À CÂMARA TÉCNICA ESPECIALIZADA DE ATIVIDADES MINERÁRIAS – CMI
CONSELHO DE POLÍTICA AMBIENTAL DE MINAS GERAIS – COPAM / MG

PA COPAM nº **00103/1981/090/2017**

Processo Administrativo para exame de **Licença Prévia concomitante com a Licença de Instalação**

Empreendimento: **Pilhas de rejeito/estéril, minério de ferro (Fraile 2)**

No mapa abaixo, do Movimento pelas Serras e Águas de Minas (MovSAM), essa situação é apresentada:

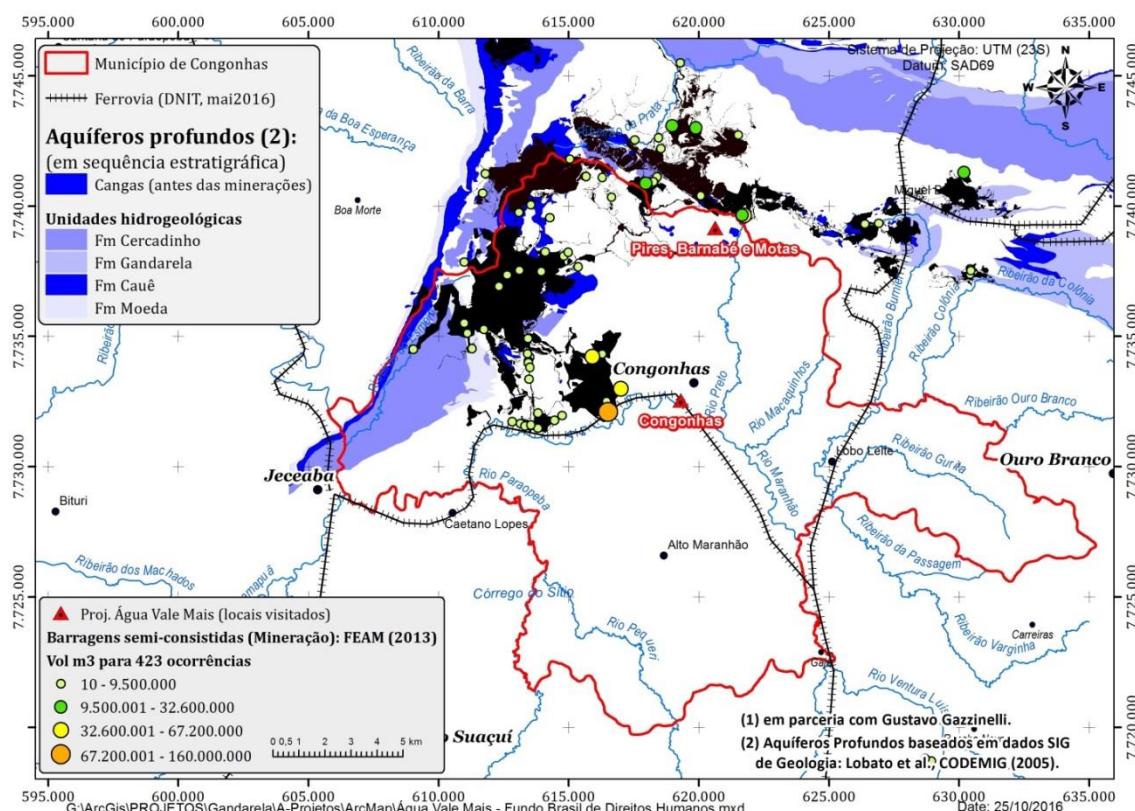
Diante da grande quantidade de intervenções no sistema hidrológico no município de Congonhas, todas levadas a efeito pelas operações da empresa CSN Mineração S.A., licenciadas de forma fracionada, e, ainda, próximas às interferências levadas a efeito pelas empresas Ferro + Mineração S.A. e VALE S.A., tudo numa área impactada que já supera 6 km de comprimento (do alto Bandeira à Plataforma) e 4 km de largura (do morro do Engenho ao alto Casa de Pedra), antigos locais de aquíferos expostos a altimetrias de 1400 a 1500 m acima do nível do mar, entendemos que antes de qualquer novo licenciamento deveria ser exigido pela SEMAD a realização de estudo hidrológico detalhado e atualizado da região, considerando os impactos sinérgicos e complementares, bem como a possibilidade do somatório dos mesmos vir a causar efeitos danosos, como contaminação irreversível e falta de água para abastecimento humano a curto prazo, o que já ocorre em algumas áreas do município ao longo dos últimos anos.
